Основные моменты:

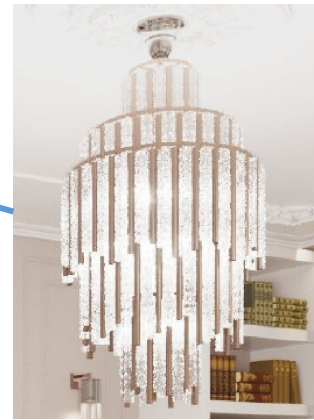
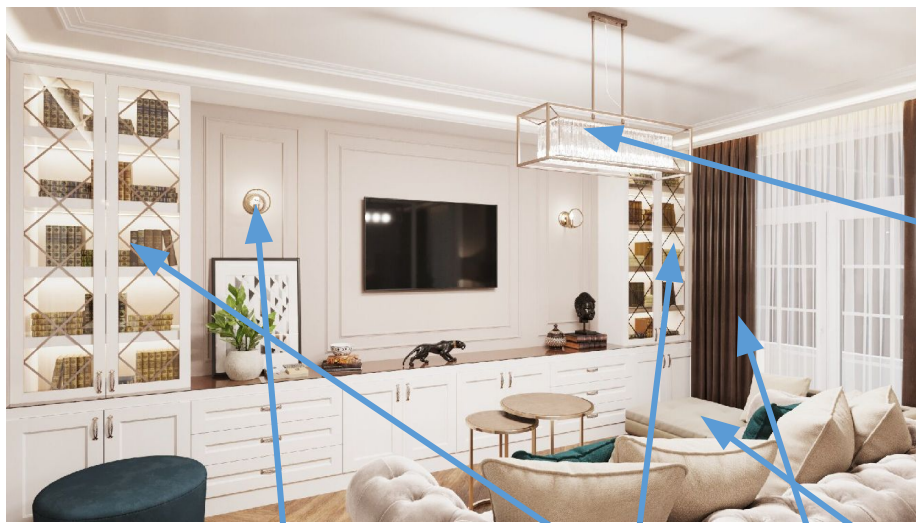
- Цвет стен в гостиной, спальне и коридоре не должен быть одинаковым

Из-за одинакового цвета стен и светлой мебели все комнаты выглядят очень похоже.

- Рисунок межкомнатных дверей ранее договорились изменить (примеры ниже).
- Не хватает визуализации постирочной комнаты

гостинная

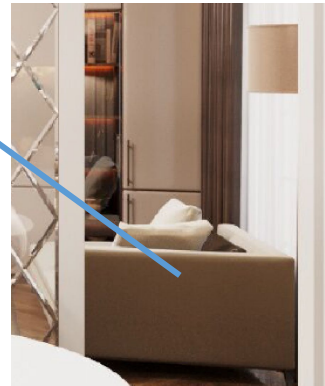
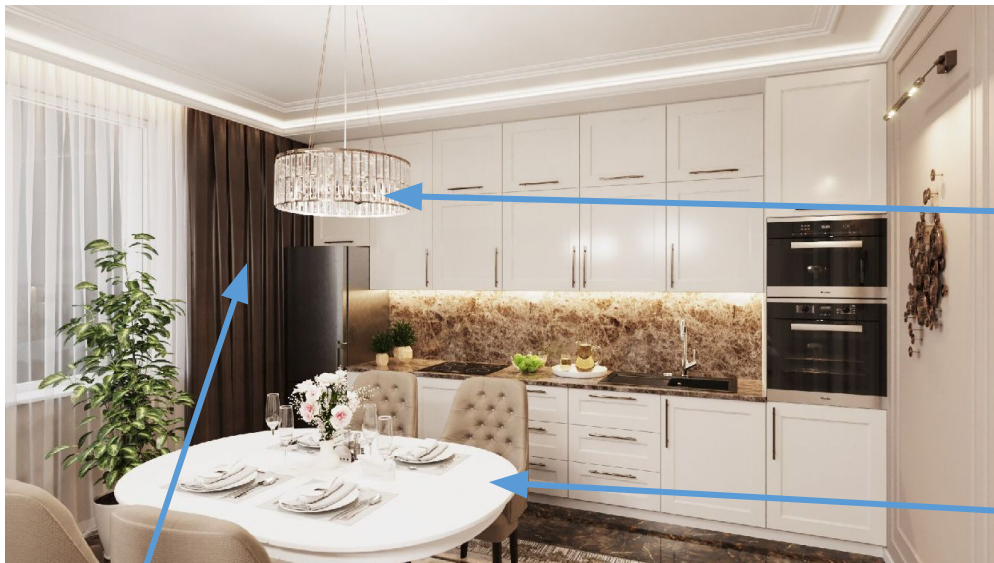
Люстра из
прошлой версии
нравится больше

Как выглядит диван с
одним подлокотником?
Может быть в зеленом
он будет интересней.

Если не ошибаюсь,
такие же бра в
коридоре.
Возможно есть похожие
на люстру

Ромбы на
стекле
давайте
уберем

Шторы очень темные
Может быть добавить еще 1 цвет

Комод совсем из «другой оперы»
Давайте набирать из тех элементов, что для
основного блока мебели использовали.

Шторы очень
темные

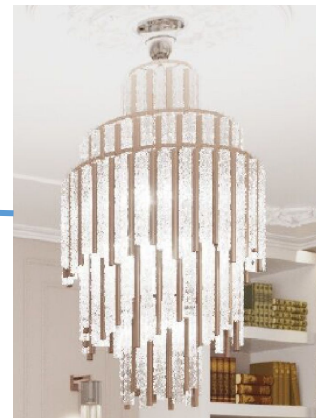
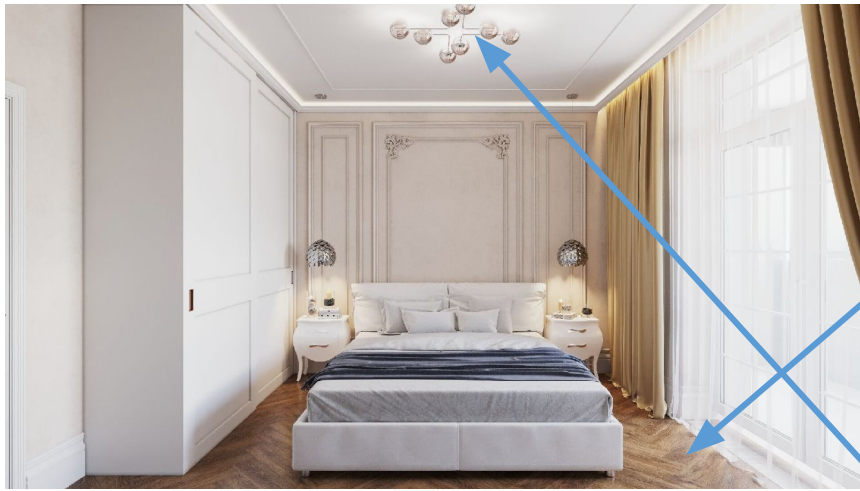
На мой взгляд не хватает цвета в кухне.
Бежево - коричнево – молочный всюду
Может быть цвет штор изменить или
стульев

Люстра из
прошлой
версии
нравится
больше.

Добавьте еще 2 стула,
мы обсуждали 6

спальня

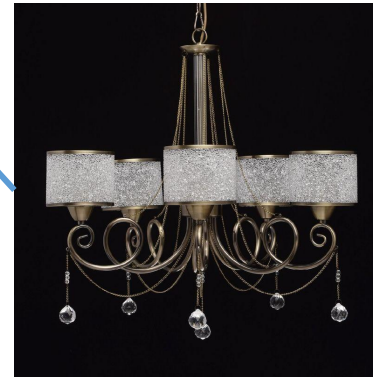
Давайте попробуем квадратный паркет, чтобы расширить пространство (фото для примера)

Люстру с навесными светильниками нужно заменить. Бра или настольные лампы будут лучше и стиль более классический (фото для примера)

Здесь нужен молдинг

Здесь тоже нужно добавить либо цвет либо некие элементы, чтобы не было скучно

ЛОДЖИИ

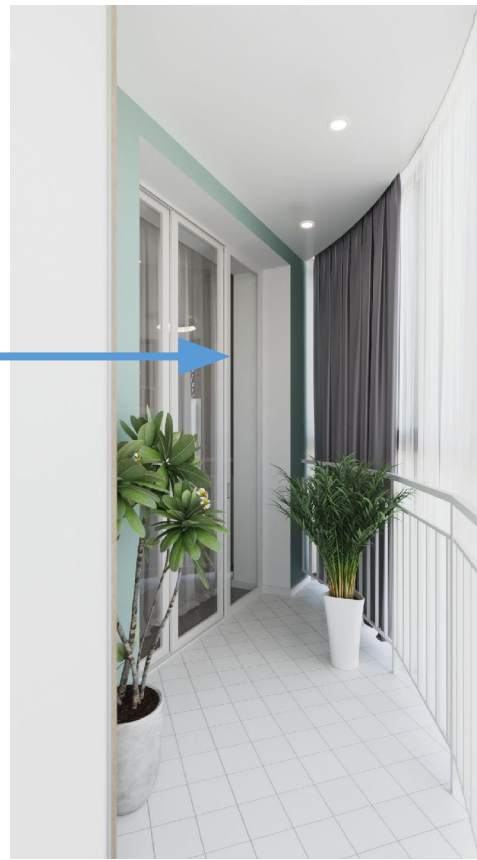
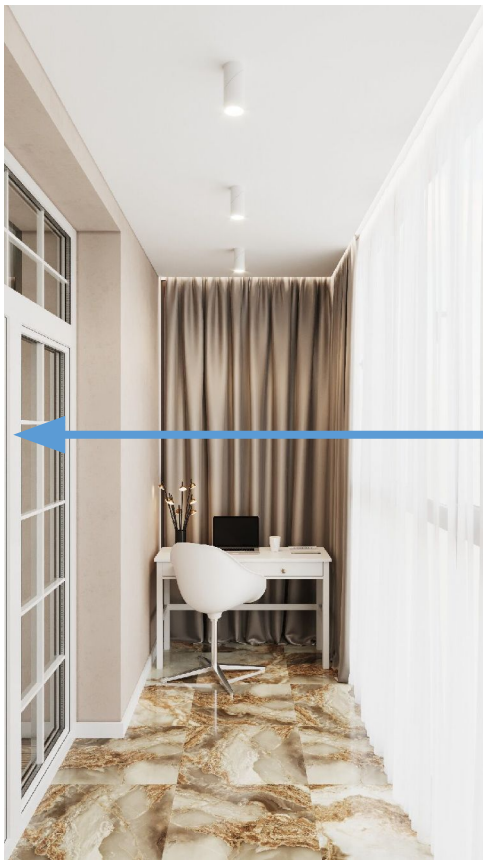
- Пол можно такой же как в комнате использовать, он же будет теплым
- Гардины предлагаю заменить на жалюзи или римские шторы, чтобы панораму не скрывать.
- Двери такие же, как в детской

- Здесь тоже пол можно использовать тот же, что и в комнате
- Гардин не нужно, солнца здесь особо не будет
- Вопрос про окно из ванной. Его все же можно замуровать?
- Как подобраться к дальнему углу лоджии? Достаточно ли места между шкафом и перилой, чтобы попасть в самый угол?

прихожия

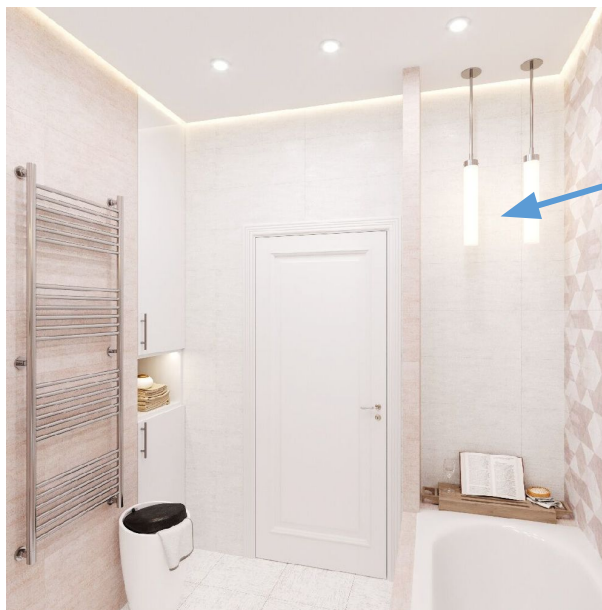
Двери договорились сделать такими же, как перегородки между гостиной и кухней

Эта тумба не будет до конца открываться. Пуф или тумбу нужно менять люстра и бра в коридоре хорошие, но только желтый цвет не подходит

Пол и мебель темнее предлагаю сделать (фото из аналогов взяла)
